WIJZIGINGEN:

BEHOORT BIJ AANVRAAG OMGEVINGSVERGUNNING
NR. 2014-0149
D.D. 15.03.14

werk	:	NIEUWBOUW BREDE SCHOOL SCHAESBERG LANDGRAAF
tekening	:	AANVRAAG TEKENING PLATTEGRONDEN
schaal	:	1:100
getekend	:	JGMK
formaat	:	A0
datum	:	09-07-2014 B
werknr.		tekeningnr.
1971		a 11

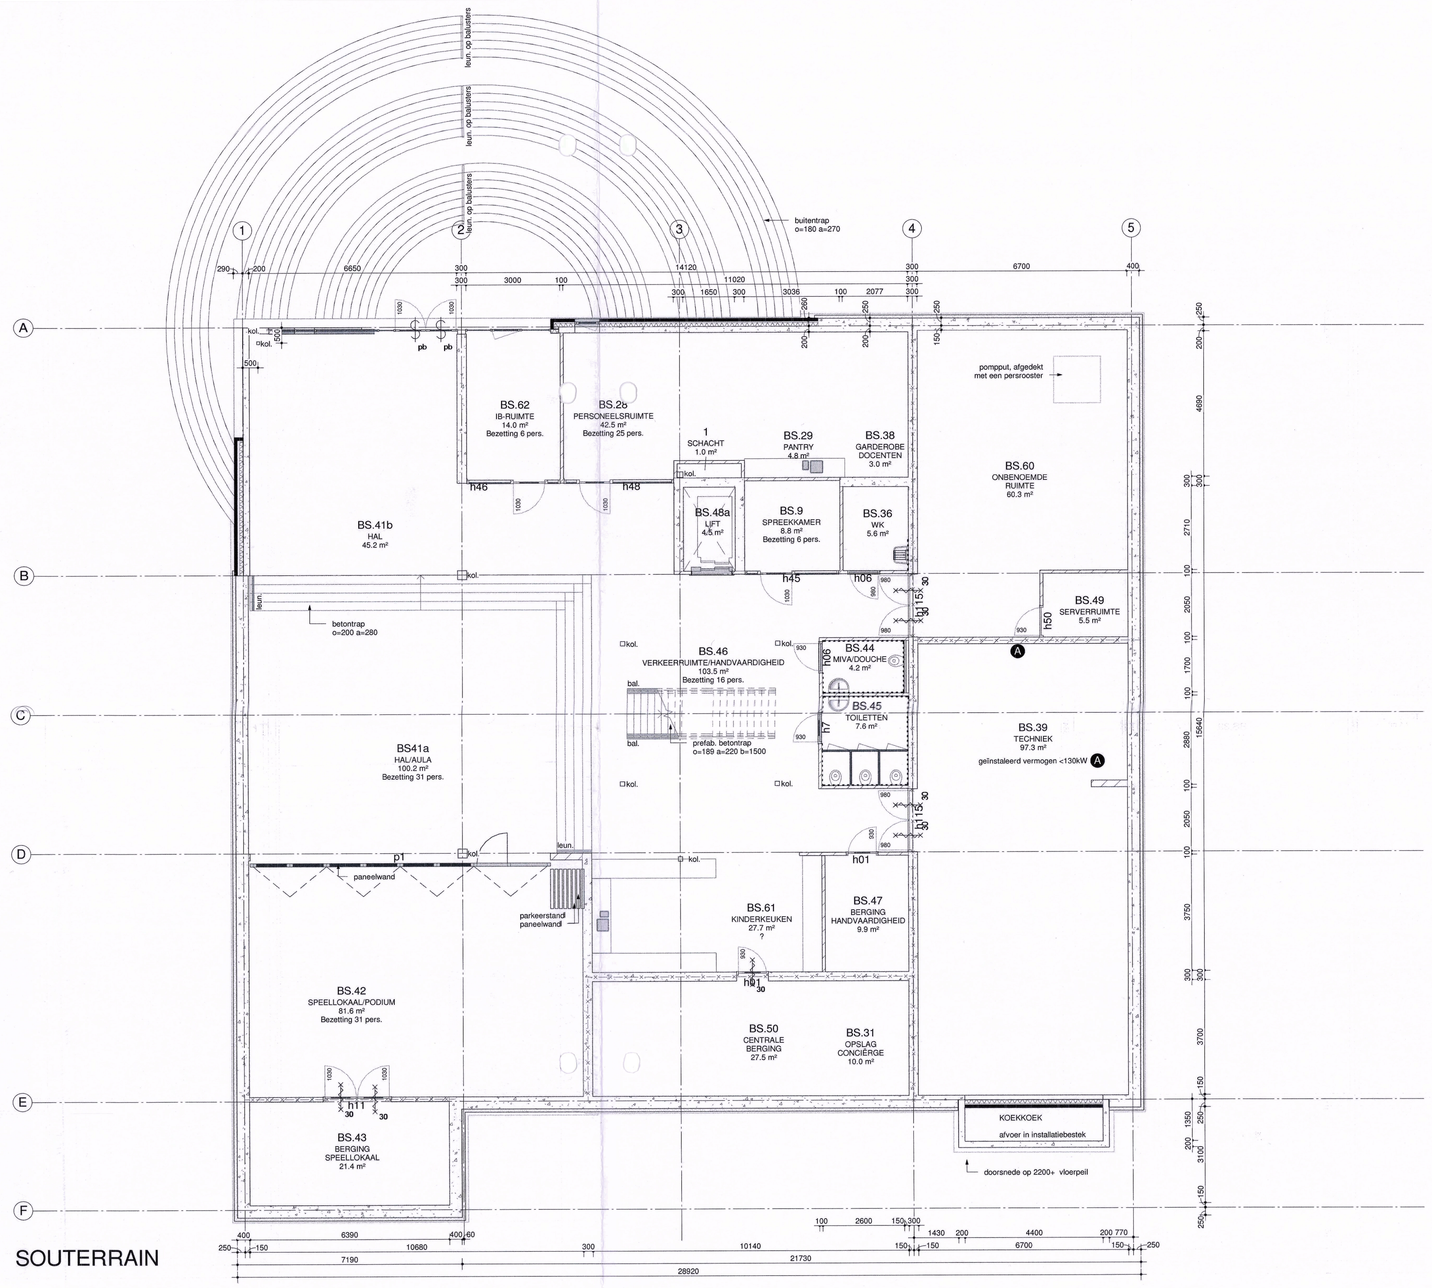
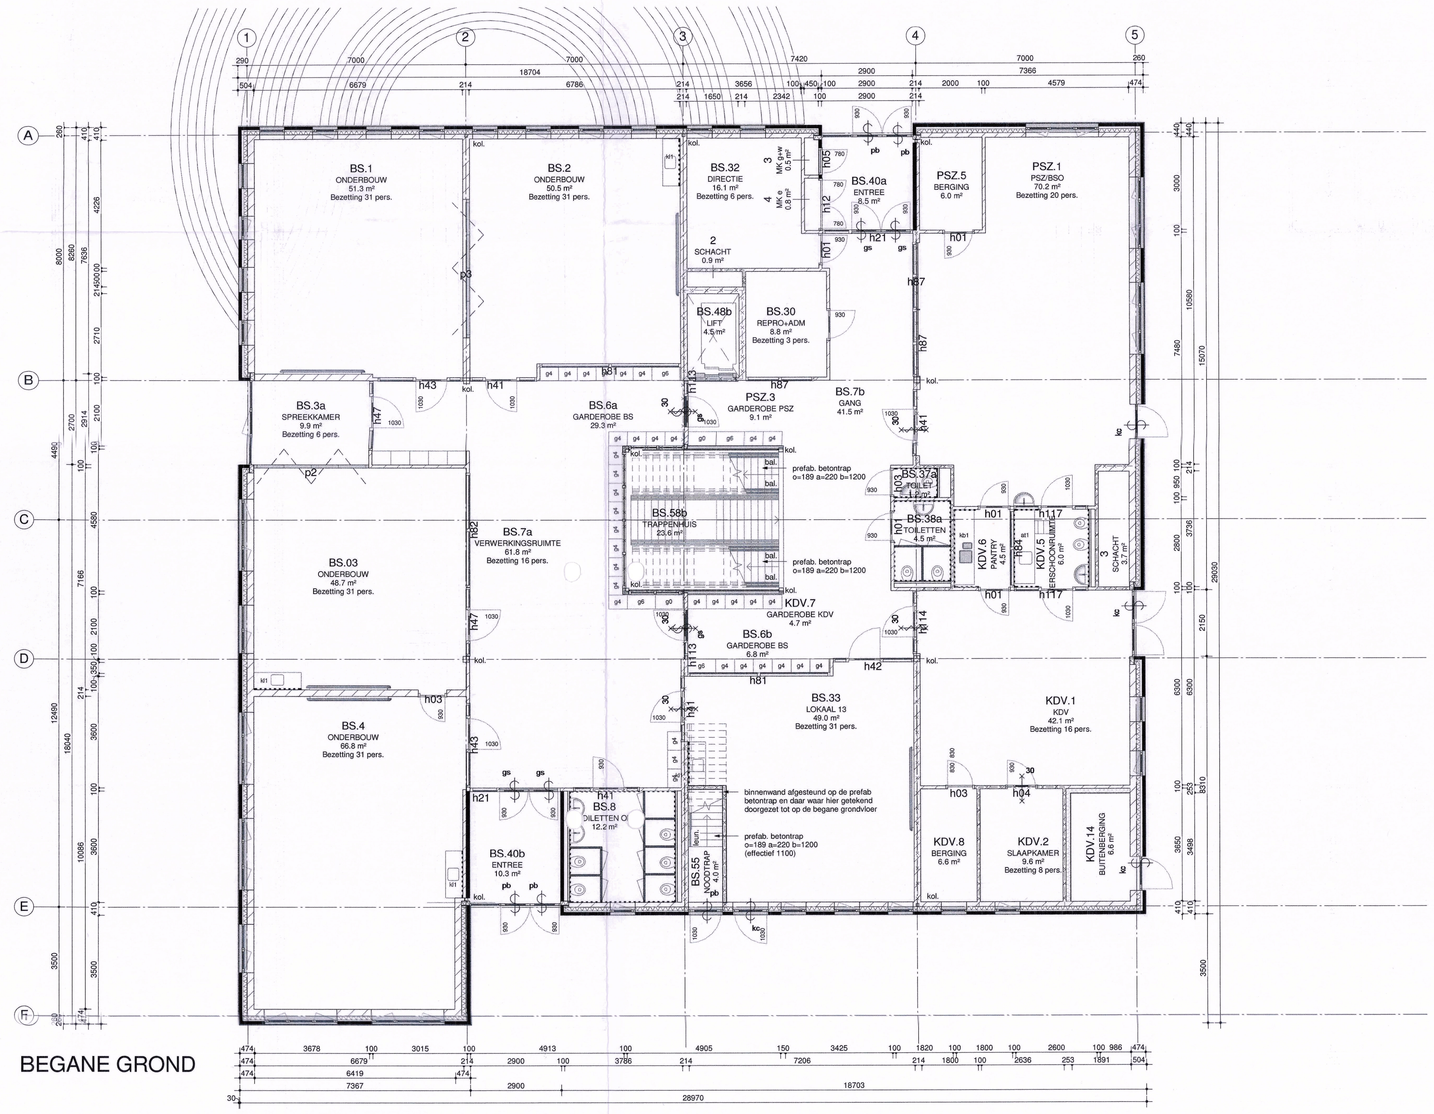
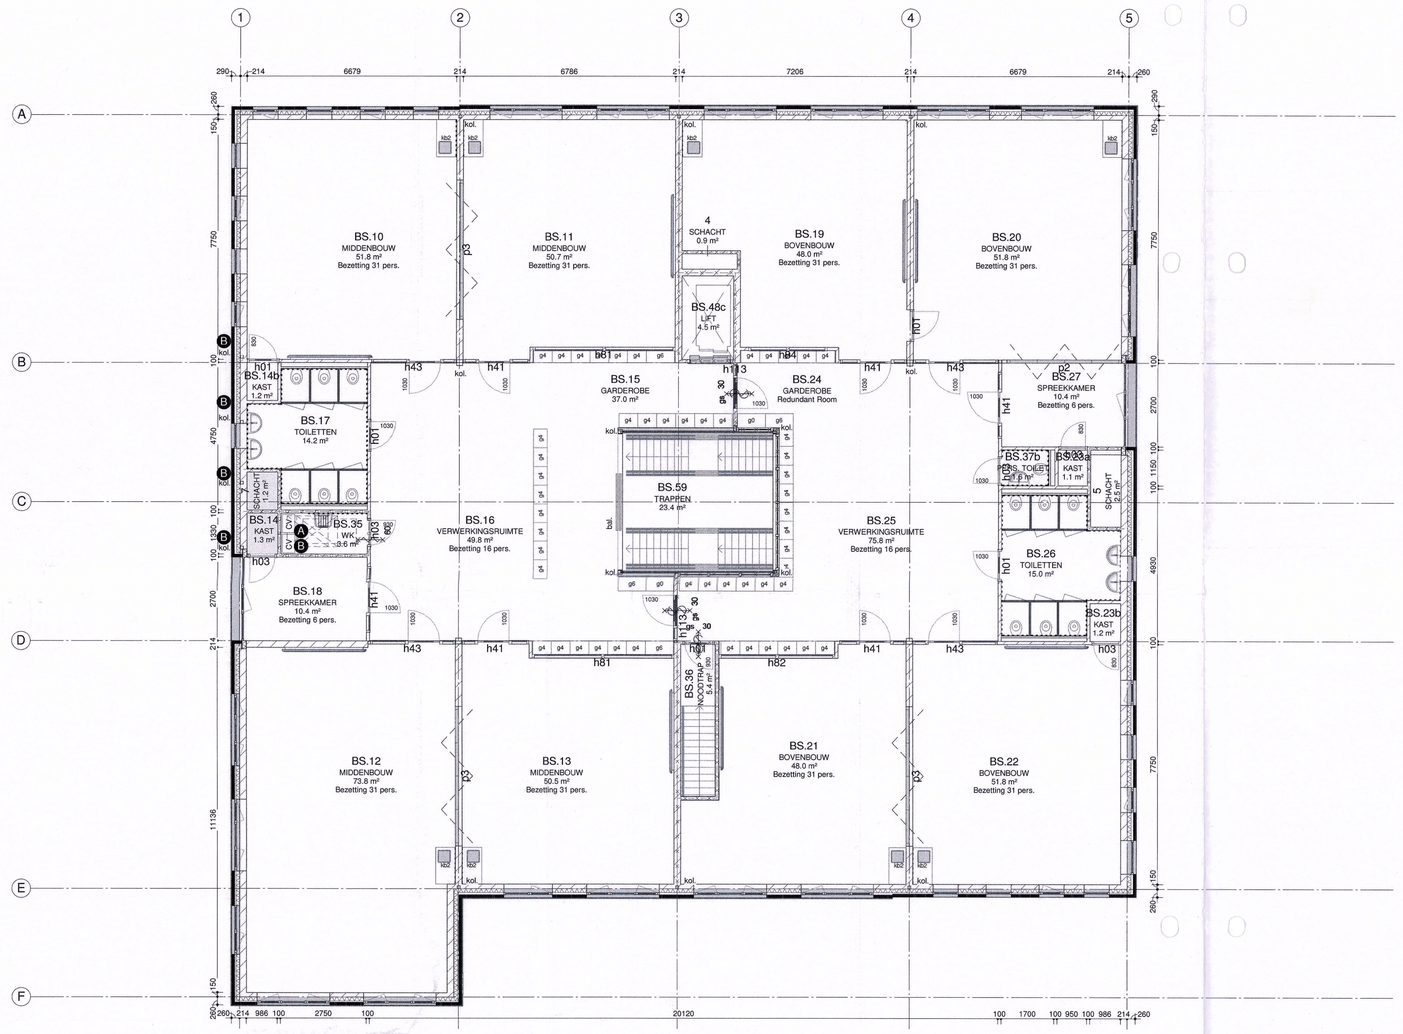
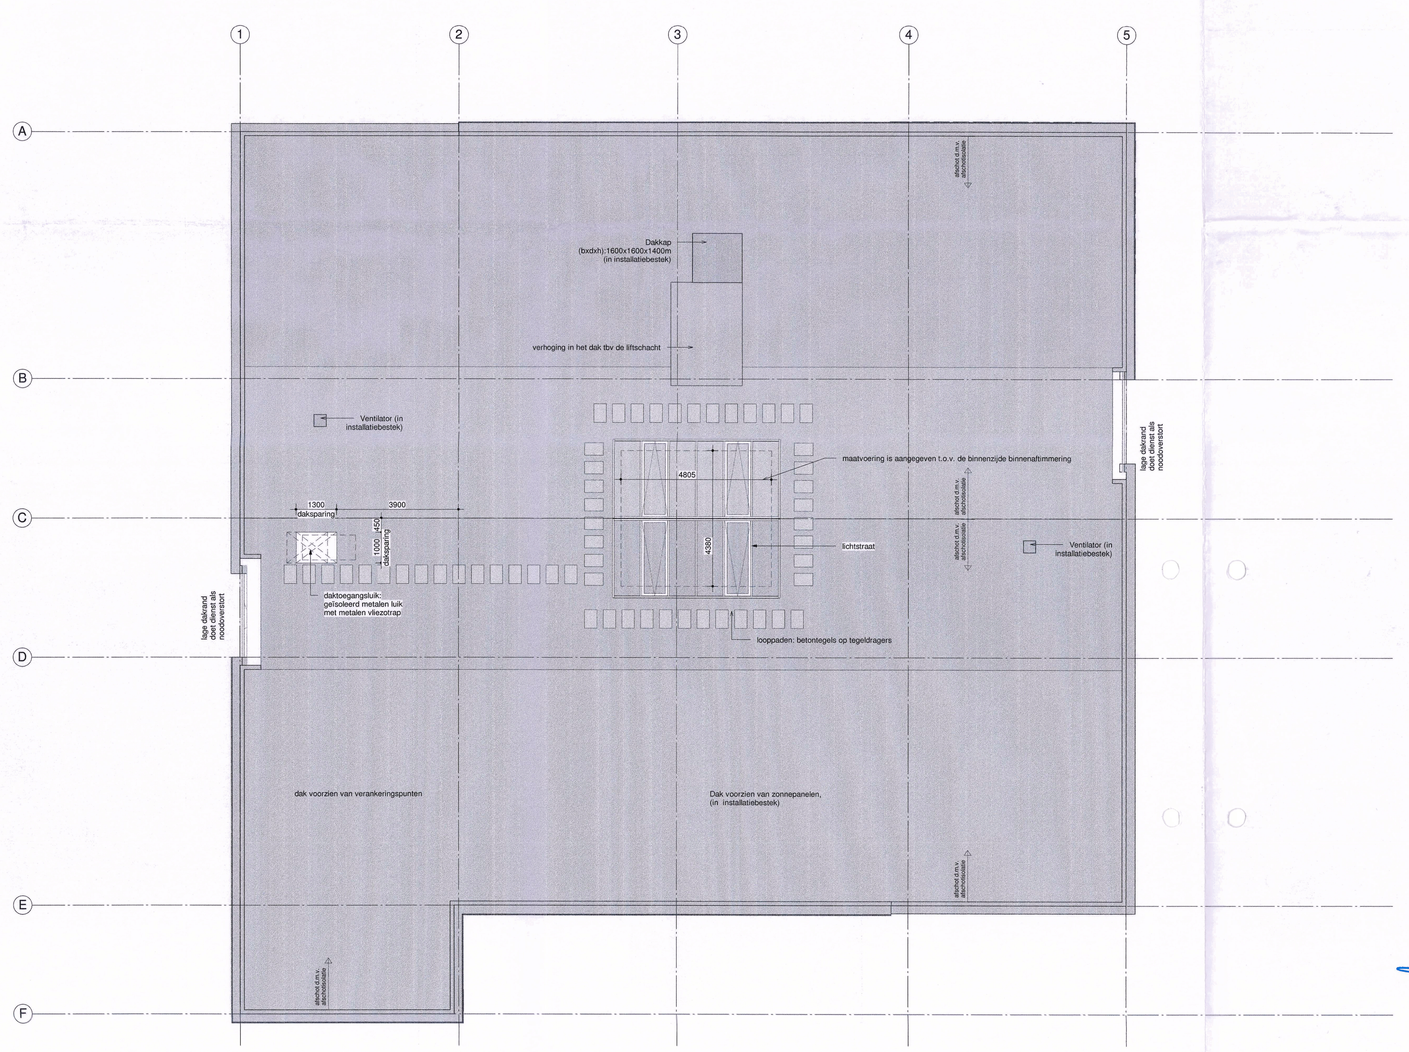
A Wijzigingen n.a.v. de brief van de gemeente d.d. 03-06-2014:
- looplijn aanduiding aangepast
- indeling technische ruimte
- 1 CV-ketel verplaatst naar de 1e verdieping zodat het geïnstalleerd vermogen technische ruimte <130kW blijft. Zie tekeningen Jan Kraft adviseurs
- renvooi uitgebreid t.a.v. brand en rookklasse

B d.d. 09-07-2014:
- CV-verplaatst naar 1e verdieping, ruimte BS.35 uitgevoerd als stookruimte.
- constructie toegevoegd op grond van berekening constructeur d.d. 09-07-2014
